TO：合肥生产部、品控部：

深圳芯为互联科技有限公司开发部

2022/09/19

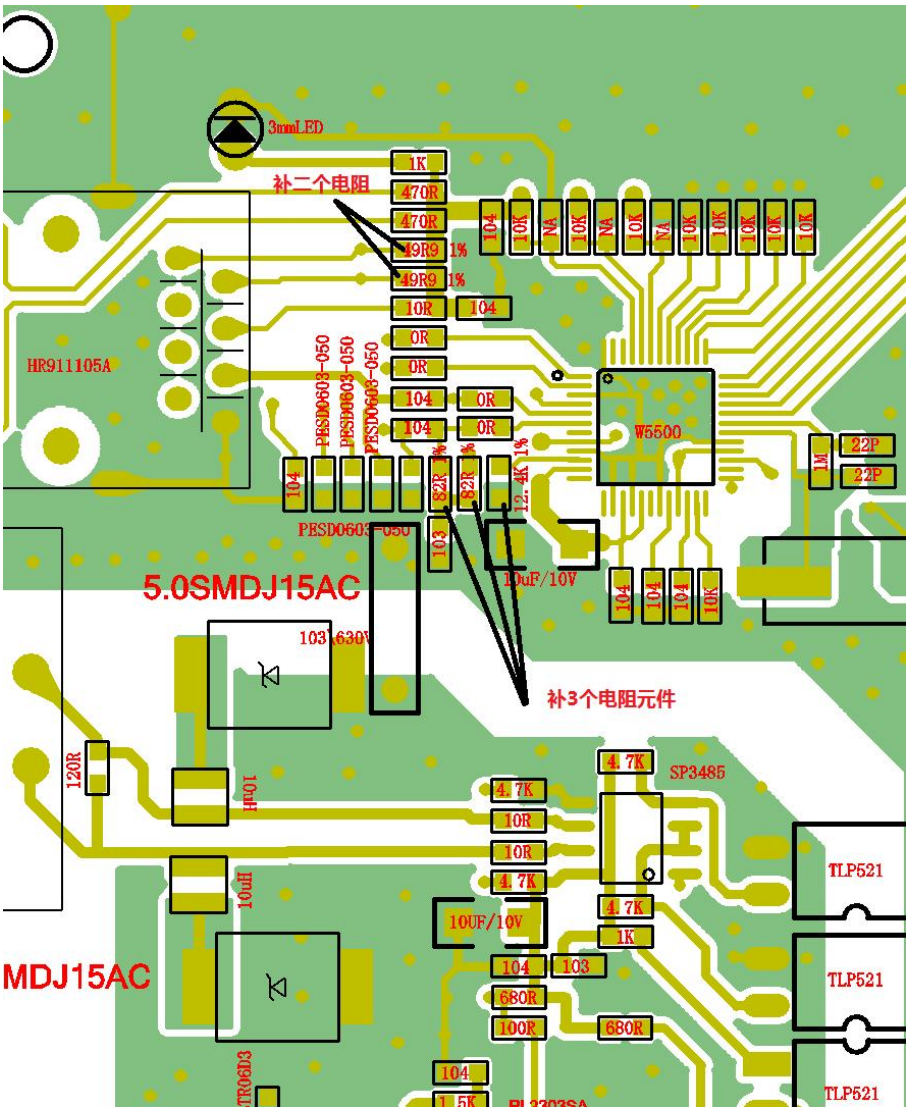
由于前 ERIC800/820 没有有线网络传输的功能，这部分的硬件电路没有得到测试。经常检查，820 的网络通讯部分（ERIC820_com 通讯板）w5500 外围有 5 个电阻元件漏贴，需要有线网络传输的功能的 820 板子需要把缺少的元件补上。如下图：

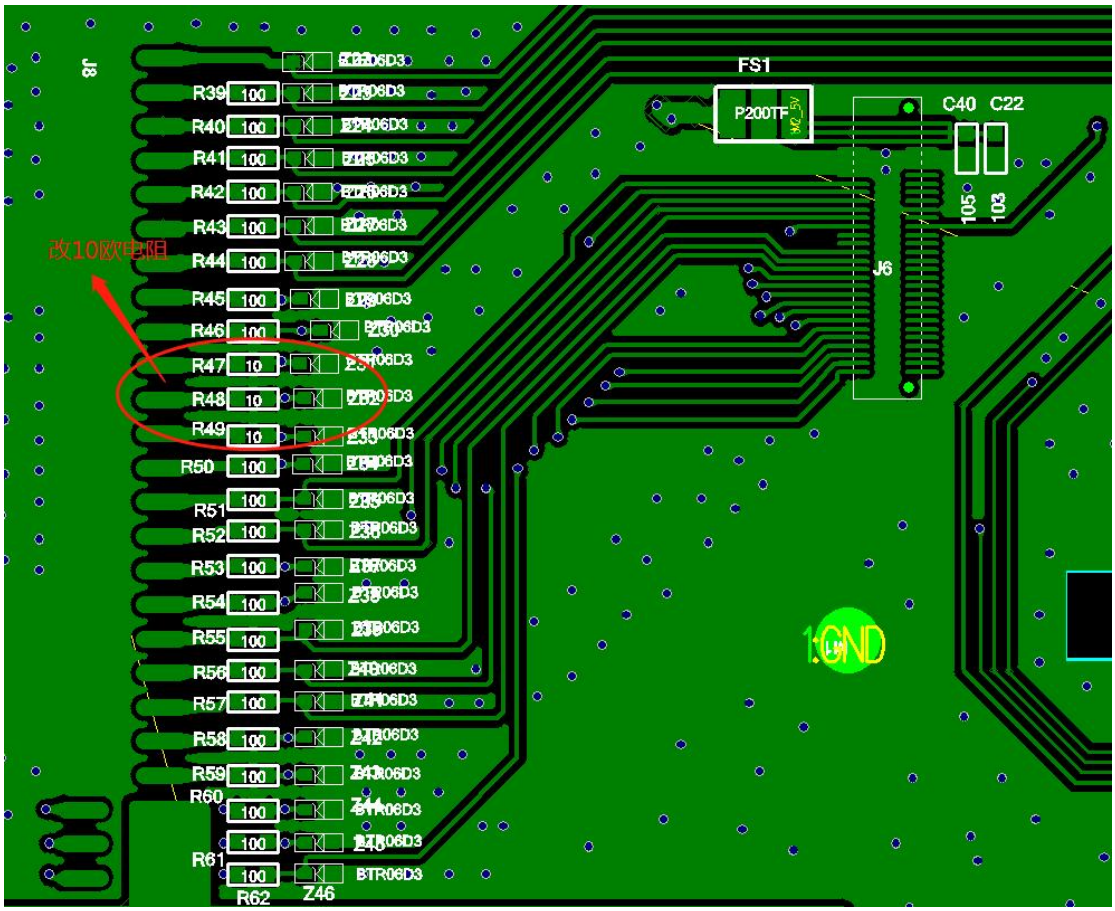
2，基于上面描述的同样理由，800/820 的 LCD 显示板的网络通讯中串联的 3 个电阻（100 欧）需要更改为 10 欧。（排线旁边 R47/R48/R49）

注意：820 的显示板与 800 的显示板公用。如果需要有线网络的功能，显示板都需要更改。

如下图：
